Parecer Técnico SEMAD/SUPRAM NORTE-DRRA nº. 92/2022

PARECER TÉCNICO DE LICENCIAMENTO AMBIENTAL SIMPLIFICADO

PROCESSO SLA nº:	1189/2022	SITUAÇÃO:	Sugestão pelo Indeferimento
EMPREENDEDOR:	Sudoeste Extração de Minérios Ltda	CNPJ:	36.635.214/0001-81
EMPREENDIMENTO:	Sudoeste Extração de Minérios	CNPJ:	36.635.214/0001-81
MUNICÍPIO(S):	Rio Pardo de Mina/MG	ZONA:	Rural

Imagen 05 – Da fitofisionomia presente na ADA

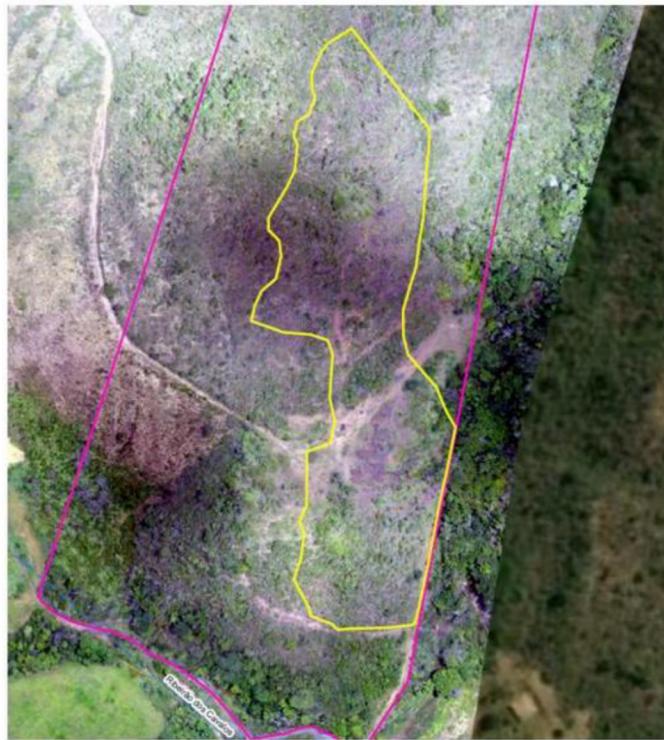
Conforme consta no Relatório Ambiental Simplificado Pág. 15. “*Os depósitos manganesíferos nesta área de pesquisa estão situados em uma subida parcialmente ingreme, com cobertura detritico-laterítica, sobre a qual aparece uma vegetação tipo Cerrado marcado por flora arbustiva, com elementos esparsos, complementada por gramíneas em meio a pasto sujo e uma vegetação próxima dos Serrados.*”

Conforme consta nas fotografias apresentadas e na aerofotografia fica evidenciado a presença de vegetação nativa na área do empreendimento. Dessa forma, passível de requerimento de intervenção ambiental conforme Art. 2º do Decreto 47.749 de 2019.

Imagen 07 – Da fitofisionomia presente na ADA

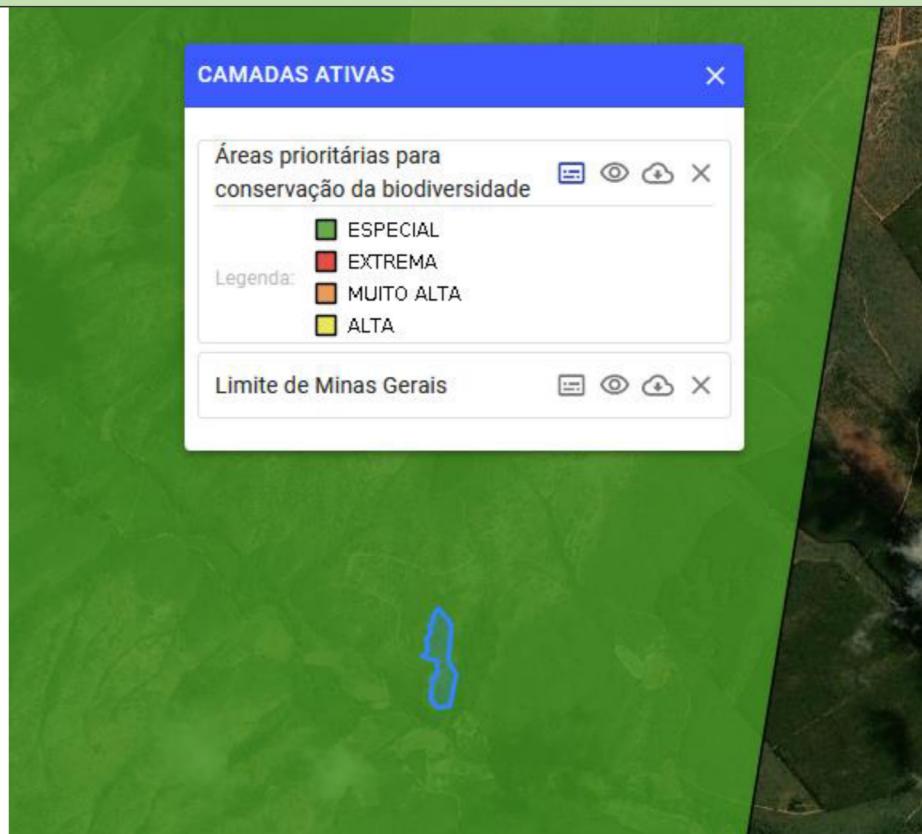
Portanto, pelo exposto acima, e pode se verificar na imagem 08 acima, constata-se que o empreendimento é passível de supressão de vegetação (presença de espécies arbóreas na “zona mineralizada” onde ocorrerá o processo de lavra) o que, obrigatoriamente, elevará a modalidade do empreendimento a LAC1, conforme quadro 01 de fixação de modalidade abaixo, uma vez que o empreendimento se encontra em área prioritárias para conservação (peso=2) (imagem 09), considerada de importância “extrema” e “especial” Quadro 02.

Conforme o disposto no art. 8º em seu § 5º da DN COPAM 217/2017 e do ítem 2.4.1 (que trata da reorientação da modalidade de licenciamento ambiental a critério técnico) da IS SISEMA nº. 01/2018, recomenda-se que o Licenciamento Ambiental do empreendedor “Sudoeste Extração de Minérios” se proceda na modalidade de LAC1.
